Verkehrswende Bubenreuth Nord

Rad- und Fußverkehr

Das vorliegende Papier betrachtet, ergänzend zum vorgelegten Verkehrskonzept vom 21.1.2020, die Rad- und Fußwegsituation in der Hauptstraße und Neue Straße. Der vom Gemeinderat eingesetzte Arbeitskreis „Energiewende Bubenreuth“ hat in seiner Funktion als beratendes Gremium für Bürgermeister, Gemeinderat und Verwaltung Handlungsvorschläge zur Verbesserung von Klima und Sicherheit in der Verkehrsachse Ost-West erarbeitet.

Abbildung 1 MIV Fließender Verkehr

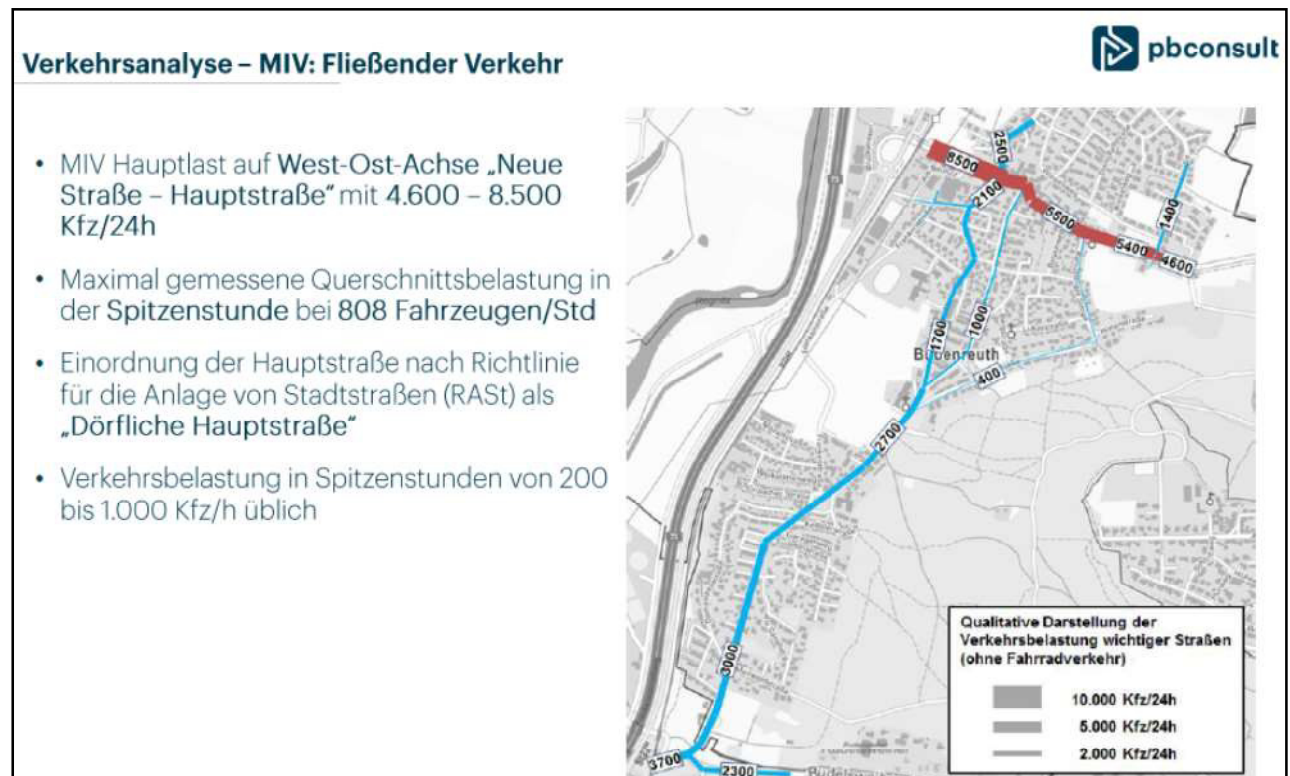
Aus der Darstellung ist zu entnehmen, dass im betrachteten Straßenabschnitt bis zu 4600 Kfz von den östlichen Nachbargemeinden in Bubenreuth einfahren. Trotz Kennzeichenerfassung wurde nicht spezifiziert, woher diese Fahrzeuge kommen. Dies wäre wichtig gewesen, um mit den Nachbargemeinden (auch außerhalb des Landkreises) zukunftsorientierte Lösungen zu diskutieren und mittelfristig CO₂-mindernde Maßnahmen einzuleiten.

Mit 808 Fahrzeugen liegt die Belastung knapp unter der lt. RAS (Richtlinien für die Anlage von Stadtstraßen) zulässigen Spitzenlast von 1000 Kfz/h.

Abbildung 2 Verkehrsanalyse - Radverkehr

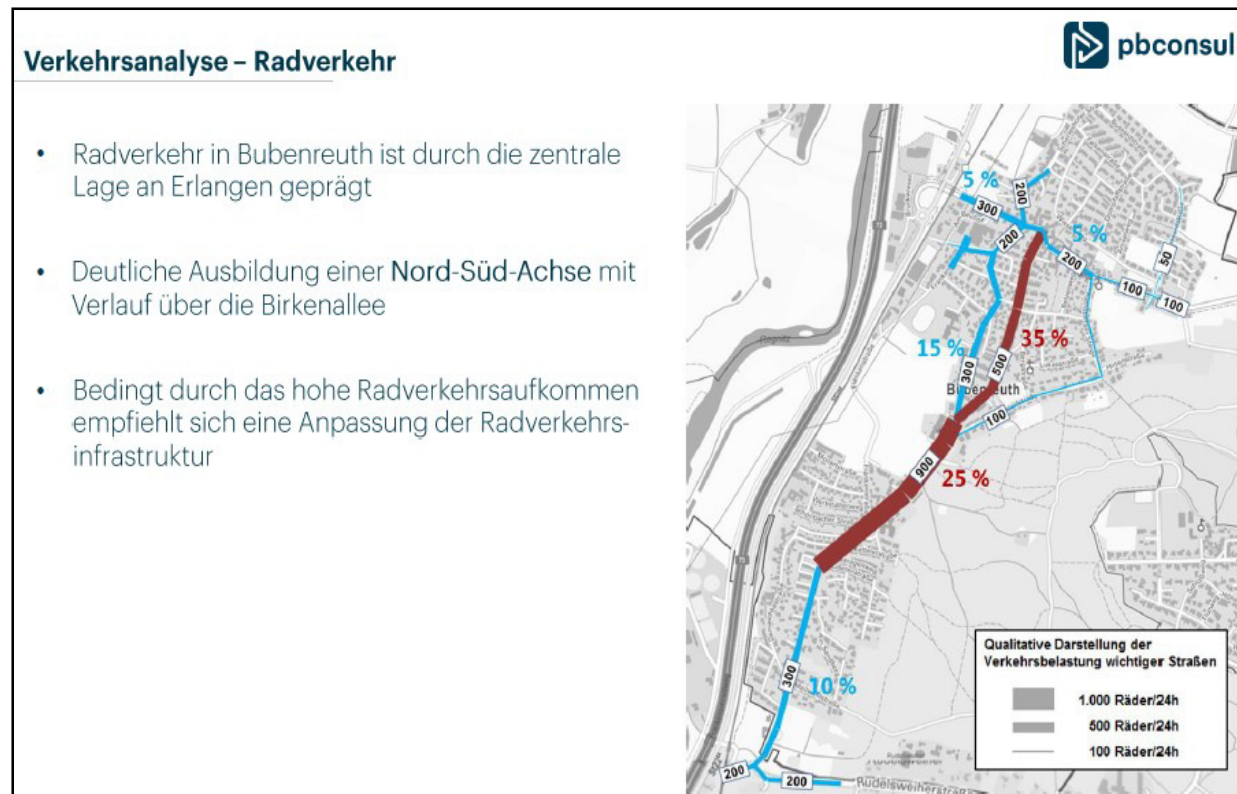
In der Verkehrsuntersuchung wurden der Radverkehr Ost-West in der Achse S-Bahn – Ortsende Bubenreuth Richtung Bräuningshof zwar zahlenmäßig erfasst, aber weder hinsichtlich des relativ hohen MIVs, noch bezüglich einer langfristigen Minderung des außerörtlichen Zuflusses untersucht. Die Untersuchung mit einer gefahren technischen Betrachtung endet von der S-Bahnstation kommend Richtung Osten am Anwesen H7.

Abbildung 4 Problemzonen und Verkehrsführung Ost-West bzw. West-Ost

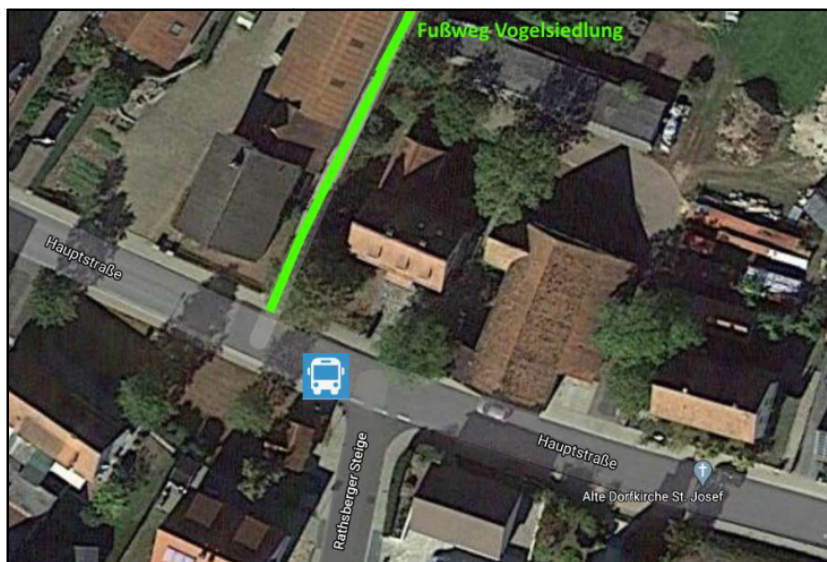
1. Die Einfahrtsgeschwindigkeit in den Ort wird zwar durch die Verkehrsinsel gemindert, führt aber im weiteren Verlauf nicht zu einer dauerhaften Geschwindigkeitsreduzierung.

2. Die Geschwindigkeitsanzeige zeigt nicht die tatsächliche Geschwindigkeit, sondern beschränkt sich auf eine „Danke“ / „Langsam“ Anzeige.

3. Die vom Radweg aus Richtung Bräuningshof kommenden Radfahrer müssen den vorfahrtsberechtigten MIV kreuzen, was nicht nur eine Gefährdung der Zweiradfahrer, sondern auch eine Benachteiligung umweltbewusster Verkehrsteilnehmer darstellt. Ein teilweises, inzwischen zugewachsenes Hinweisschild fordert die Radfahrer zum Absteigen auf.

4. Im weiteren Straßenverlauf teilt sich Radverkehr und MIV bei einer zulässigen Geschwindigkeit von 50 km/h gleichberechtigt den Verkehrsweg.

5. Die relativ geradlinige Straßenführung verführt den MIV zu einer Beschleunigung, die in vielen Fällen die zulässige Höchstgeschwindigkeit von 50 km/h in verbotener Weise überschreitet.
6. Die Bushaltestelle mit der Fußgängerquerung aus der Vogelsiedlung ist eine erhöhte Gefahrenstelle, insbesondere auch bei einer zulässigen Geschwindigkeit von 50 km/h.

7. Das Verkehrsschild 30 km/h direkt vor der ersten Kurve führt dazu, dass in zahlreichen Fällen der MIV die vorgeschriebene Geschwindigkeit nicht einhält. Dies gefährdet insbesondere Zweiradfahrer in beiden Richtungen sowie den MIV-Gegenverkehr.

8. Zusätzlich sind, insbesondere durch Großfahrzeuge, Fußgänger gefährdet, da sie sich auf einem viel zu schmalen Fußweg befinden. Die betrifft insbesondere ältere Mitbürger*innen mit Rollatoren, Kinderwagen, Rad fahrende Kinder, etc.

9. Die voraussichtliche Neuregelung der Birkenallee⁶ berücksichtigt den Radverkehr in Nord-Süd-Richtung. Die bis dato vorliegende Verkehrssituation ist bezüglich beider Fahrtrichtungen des Radverkehrs in und aus der Birkenallee trotz Spiegel stark verbesserungsfähig. Abbiegender und kreuzender Radverkehr in den Rad-/ Fußweg zur Vogelsiedlung birgt ein hohes Gefahrenpotential.

10. An der Kreuzung Hauptstraße / Hans-Paulus-Str. / Neue Straße / Scherleshofer Str. wird er Radverkehr mit dem Fußgängerverkehr zusammen geführt. Im Bereich der Fußgängerampel / Zebrastreifen führt die vorliegende Verkehrssituation zu Gefährdung insbesondere der Kinder auf dem Schulweg sowie der Führung der Radfahrer auf den Rad-/ Fußweg.

11. Die Ein-/Ausfahrt zum Parkplatz verschiedener Gewerbebetriebe gefährdet Fußgänger und Radfahrer.
12. Am südlichen Eingang der Bäckerei besteht eine erhöhte Kollisionsgefahr für Radfahrer Fußgänger / Kunden.

13. Die seit Jahren fehlende Fahrrad-Parkierungsanlage Ost (Verzögerungen durch die DB) führt zu erheblichen, unzulässigen Behinderungen durch abgestellte Fahrräder in der Unterführung.

14. Auch nach einer Erstellung der Fahrradparkierung Ost verbleibt der Kollisionsbereich unter der Bahnlinie zwischen Fußgängern und Radfahrern. Der Radweg unter der Unterführung ist der Zubringer für den geplanten Fahrradschnellweg in Nord-Süd-Richtung.

Die Geschwindigkeitsreduzierung durch die **Verkehrinsel** ist nicht ausreichend. Eine überwachte Geschwindigkeitsreduzierung auf 30 km/h ist hier zielführend.

Die **Einmündung des Radverkehrs** auf die Kreisstraße muss aus der Sicht des Radverkehrs optimiert werden. Der Radverkehr muss bei der Querung Vorrang bekommen, zu Lasten des MIV. Um den Radverkehr zu optimieren muss die Einmündung / Querung deutlich vor der Verkehrsinsel erfolgen.

Die „Danke“ / „Langsam“ Anzeige sollte in eine **Ziffernanzeige** umgewandelt werden, mit dem Hinweis auf eine stationäre Geschwindigkeitsüberwachung.

Es ist zu prüfen, ob eine **Straßenmarkierung „Rad“** auf der Nordseite der Hauptstraße oder bereits bestehende Parkmöglichkeit für PKW zielführend ist. Die Parkmöglichkeit auf der Südseite sollte beibehalten werden.

Im Nahbereich der **Bushaltestelle** ist die Einsicht der querenden Fußgänger durch den Straßenverlauf bzw. existierender Gebäude stark eingeschränkt. Eine Geschwindigkeitsreduzierung bereits vor der Bushaltestelle bzw. Einmündung des Fußwegs aus der Vogelsiedlung reduziert diese Gefahrenstelle.

Das Verkehrsschild 30 km/h direkt vor der **ersten Kurve (H7/H5)** kommt für den gefährlichen Kurvenverlauf viel zu spät. Bei einer generellen Geschwindigkeitsreduzierung ist dieses Schild obsolet.

Die Abstandsregel, MIV zu Rad 1,5 m, ist im Kurvenbereich nicht einzuhalten. Durch eine entsprechende Beschilderung muss ein **Überholverbot** für den MIV bzgl. Radverkehr eingerichtet werden.

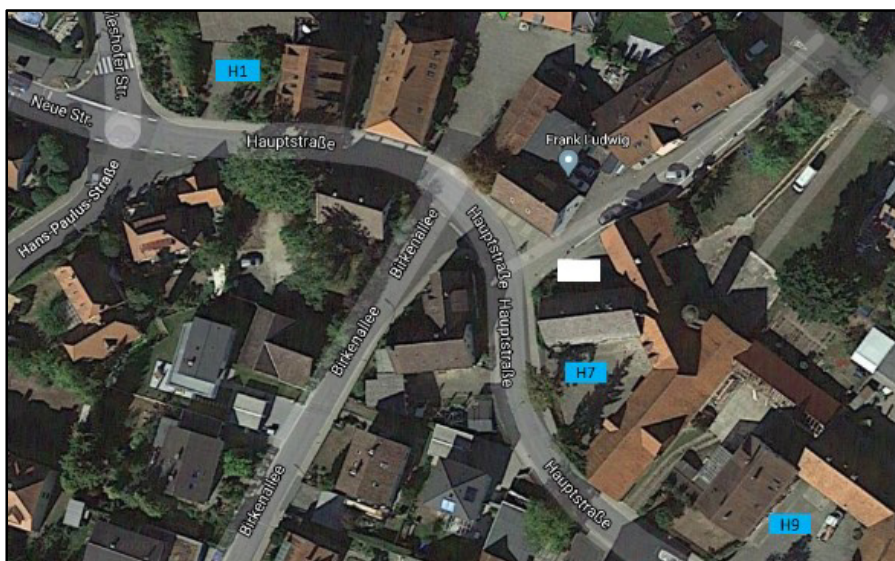
Der Fußgängerengpass beim Anwesen H1 wurde bereits in der Verkehrsuntersuchung eingehend betrachtet und im Kontext einer möglichen baulichen Veränderung auf der gegenüberliegenden Straßenseite berücksichtigt.

Mindestens zwei weitere Engstellen stellen für Fußgänger erhebliche Gefahrenstellen dar.

Im Grenzbereich H7 zu H9 beträgt der Fußweg an der schmalsten Stelle 100 cm. Schon ohne zusätzliche Hindernisse wie Schnee, Sicht, Bewuchs ist hier ein erhebliches Gefahrenpotenzial, insbesondere weil die Geschwindigkeitsbegrenzung 30 km/h zu spät greift und nicht nur der Schwerlastverkehr Fußgänger jeden Alters gefährdet.

Eine weitere Engstelle besteht beim Anwesen H21. Die Gehwegbreite an der schmalsten Stelle beträgt 68 cm. Auch an dieser Stelle wurde der Gehweg zugunsten des MIV erheblich eingeschränkt. Berücksichtigt man die Ergebnisse des Integrierten Klimaschutzkonzepts des Landkreises Erlangen-Höchststadt müsste auch hier nach Lösungen gesucht werden, die den Fußgängern den Vorrang geben.

Abbildung 6 ERH Ausschnitt Radwegenetz der Zukunft

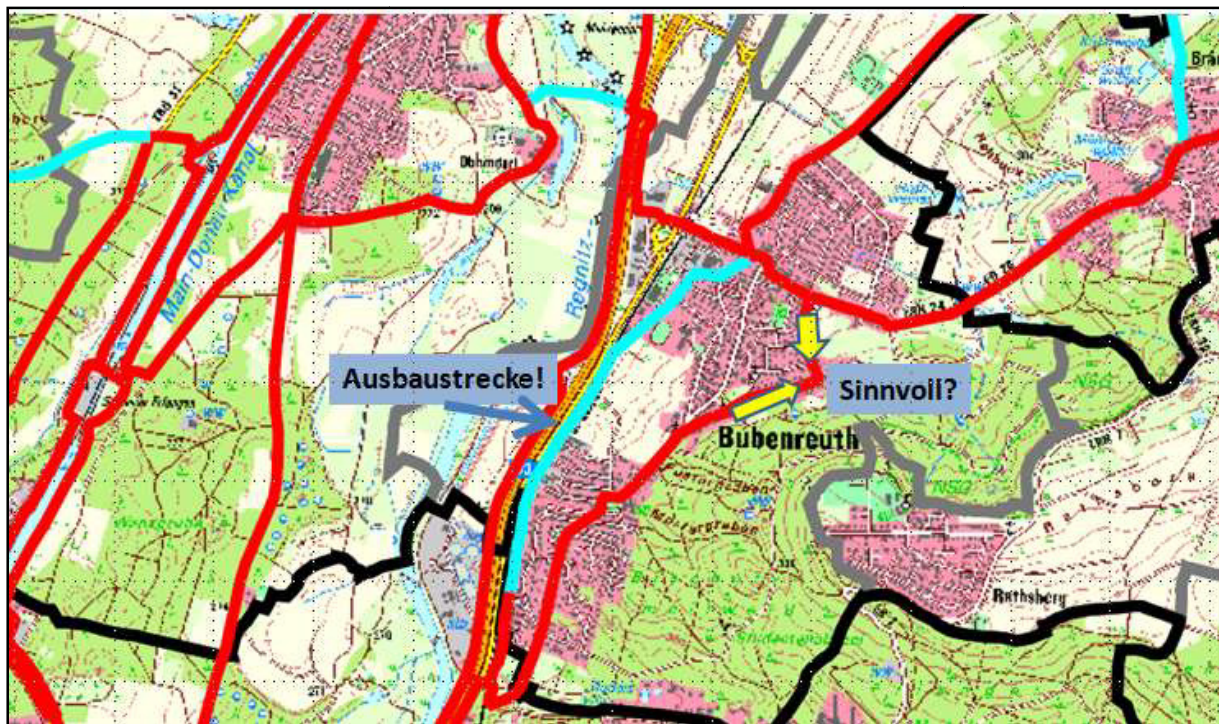
Die mit gelben Pfeilen markierte Fahrradwegführung sollte auf Grund der vorhandenen Steigungen überprüft werden. Alternativen sollten Steigung vermeiden.

Abbildung 10 Auszug aus Verkehrsgutachten /1/

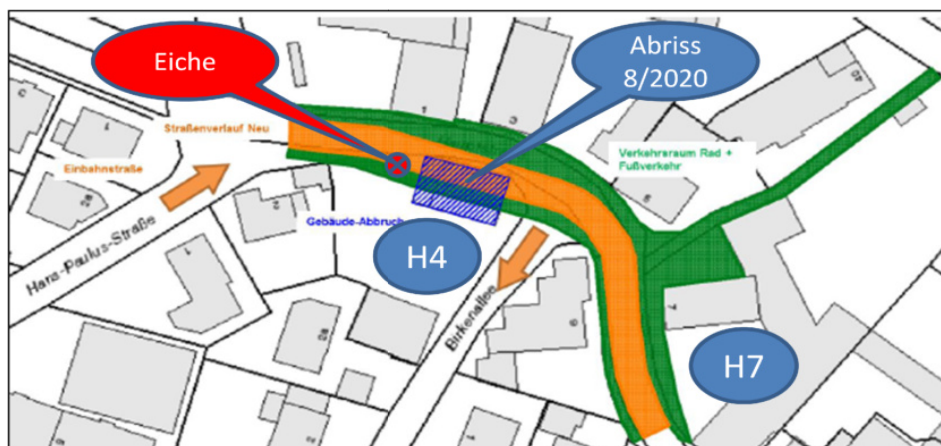
Die **Kreuzung Hauptstraße / Hans-Paulus-Str. / Neue Straße / Scherleshofer Str.** bedarf einer Neustrukturierung. Die Verkehrsführung für den Rad-und Fußverkehr muss neu gedacht werden, insbesondere im Zusammenhang mit der Erschließung des Hoffeldes und der Fahrrad-Parkierung Ost.

Der **Rad-/ Fußweg parallel zur Neuen Straße** muss wie folgt aufgelöst werden. Der Grünstreifen zwischen Neuer Str. und Rad-/Fuss-Weg wird partiell aufgelöst. Es entsteht nördlich ein reiner Fußweg und südlich ein Radweg teils zu Lasten der Kreisstraße. Dieser Radweg mündet in den im Rahmen der Erschließung des Hoffeldes entstehenden Kreisels und führt von dort auf einem gemeinsamen R-/F-Weg bis zur Parkierungsanlage Ost bzw. bis zur Anbindung an den Radschnellweg Nord-Süd westlich der Autobahn.

Abbildung 13 Planungsstand Fahrrad-Parkierung Ost

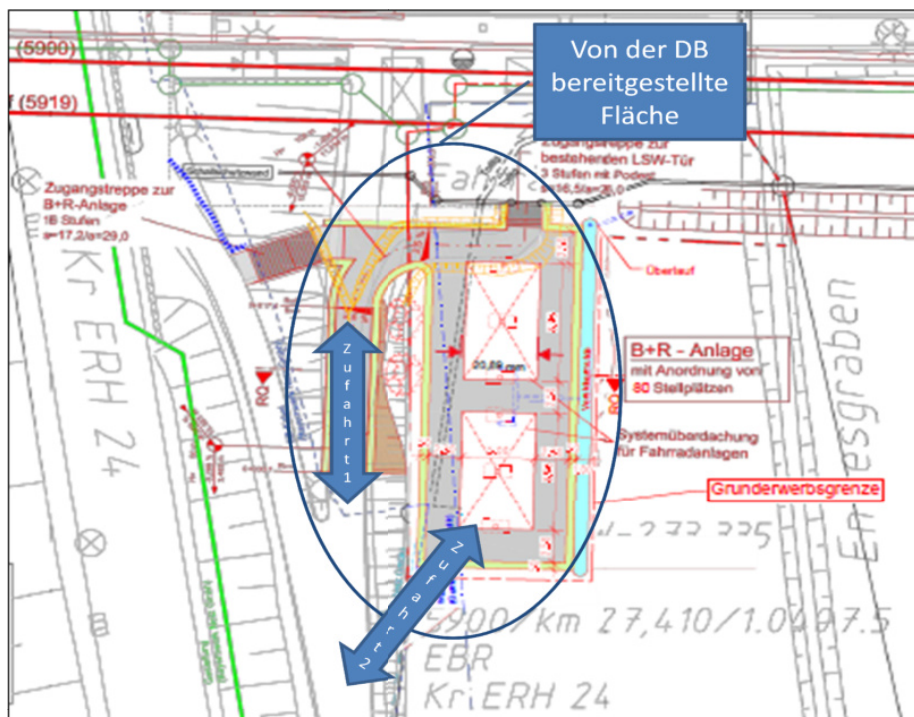
Betrachtet man die Fahrradweganbindung (blauer Pfeil Zufahrt 1) für Zu- und Abfahrt von der Parkieranlage, so zeichnet sich ab, dass „eilige“ Radler sich einen nebenläufigen Weg zur Fahrradabstellanlage (blauer Pfeil Zufahrt 2) suchen werden. Hier wäre sicherlich vorausschauend eine Zu- und Abfahrt von der Nutzungsrichtung Ost-West zum Stellplatz sinnvoll.

Die kritische Nähe von Radfahrern und Fußgängern **im Bereich des Zugangs zur S-Bahn** bedarf einer eingehenden Prüfung, ob Markierungen hier mehr Sicherheit bieten. Eine optische Barriere könnte

Kollisionen zwischen S-Bahn-Nutzern und Radfahrern Richtung Einkaufszentren / Radschnellweg mindern.
